Název zakázky	Rekonstrukce školy J. A. Komenského pro účely MÚ ve Dvoře Králové nad Labem
Druh zakázky	veřejná zakázka na stavební práce dle § 14 odst. 3 zákona č. 134/2016 Sb., o zadávání veřejných zakázek (dále jen „zákon“)
Druh zadávacího řízení	otevřené řízení realizované na základě § 3 písm. b) a § 56 zákona
Režim zakázky	Podlimitní veřejná zakázka dle § 26 zákona

VYSVĚTLENÍ, ZMĚNA NEBO DOPLNĚNÍ ZADÁVACÍ DOKUMENTACE

Vysvětlení, změna nebo doplnění Zadávací dokumentace č. I. ze dne 27. 01. 2022

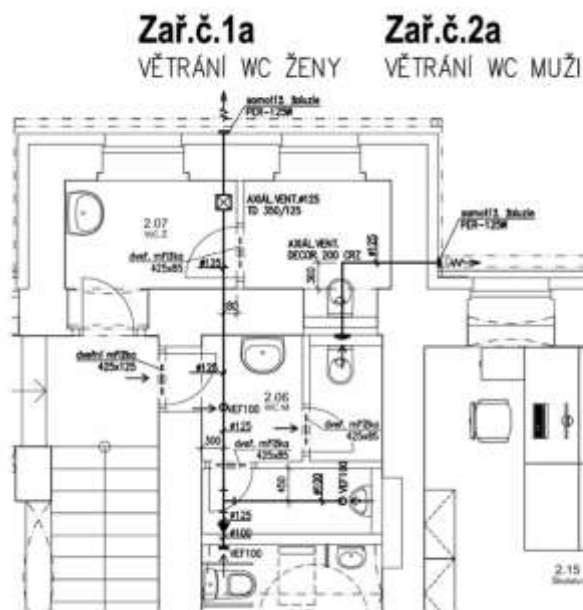
v zadání v části 1f Větrání byly zjištěny nesrovnalosti mezi PD a VV v počtu množství a v popisu jednotlivých prvků viz. příloha.

ventilátor - na výkrese DN 125 mm - ve VV DN 160 mm

talířový ventil DN 100 mm - na výkrese 3 ks - ve VV 4 ks

samotížná žaluzie - na výkrese DN 125 mm - ve VV DN 100 mm

Tak čeho se mám držet? Výkazu výměr nebo výkresů?

Zadavatel děkuje za upozornění na nesrovnalost ve výkresové nebo textové části Projektové dokumentace a v příslušném soupisu prací.

Zadavatel předkládá opravené části Projektové dokumentace vztahující se k řešení „větrání a klimatizace“.

Zadavatel předkládá opravený soupis prací s názvem „VV_Rek.školy J.A.K_2.n.p. až 4.n.p. [zadání] oprava 27.1.2022“, který zcela nahrazuje soupis prací s názvem „VV_Rek.školy J.A.K_2.n.p. až 4.n.p. [zadání]“ zveřejněný při zahájení Zadávacího řízení.

V soupisu prací byly opraveny položky vztahující k řešení „větrání a klimatizace“ (pol. 1f, větrání pol. 1 až 76 a pol. 1f, klimatizace pol. 77-83).
